STAROSTA DRAWSKI

PR.AG.343-20-../10

Wyjaśnienia do SIWZ - dot. postępowania "Dostawa wyposażenia do Pracowni Spawalniczych szkół Powiatu Drawskiego"

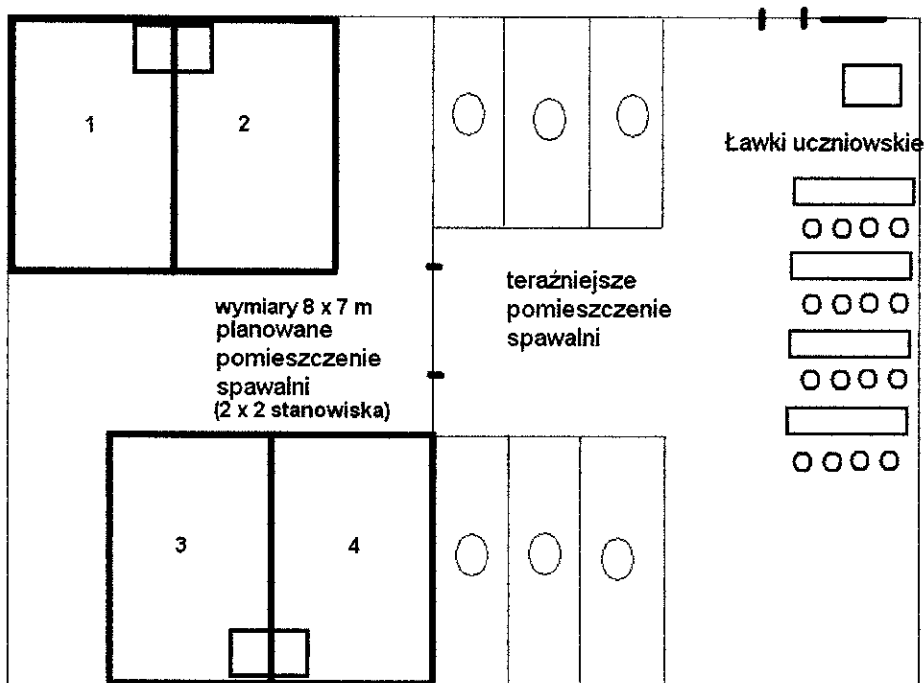
6. Proszę o określenie czy centralna jednostka znajdować się będzie w tym samym pomieszczeniu, co stanowiska spawalnicze, czy obok w drugim oraz gdzie określono wyrzut gazów. Zastosowanie jednostki centralnej wiąże się z wygospodarowaniem i przygotowaniem pod nią podłoża - czy wydzielono i przygotowano podłoże, czy przygotowanie podłoża wchodzi w zakres robót. Nie określono rozłożenia stanowisk spawalniczych stąd nie wiadomo, jaka potrzebna jest ilość orurowania, aby podłączyć 4 stanowiska spawalnicze do jasnego systemu centralnego - proszę o dołączenie schematu pomieszczeń z wymiarami.

Zamawiający odpowiada:

System filtracji dymów spawalniczych – dla 4 stanowisk spawalniczych (2x2):

- a) pomieszczenie rozbudowywane ma wymiary 8 x 7 m
- b) stanowiska spawalnicze umieszczone będą po dwa na przeciwległych ścianach
- c) system filtrujący wiszący nad stanowiskami z wymiennymi wkładami
- d) filtrowane powietrze wraca do pomieszczenia
- e) brak instalacji sprężonego powietrza (koszt wykonania instalacji po stronie zlecniodawcy)
- f) instalacja elektryczna do dostosowania (koszt wykonania instalacji po stronie zlecniodawcy)
- g) plan spawalni
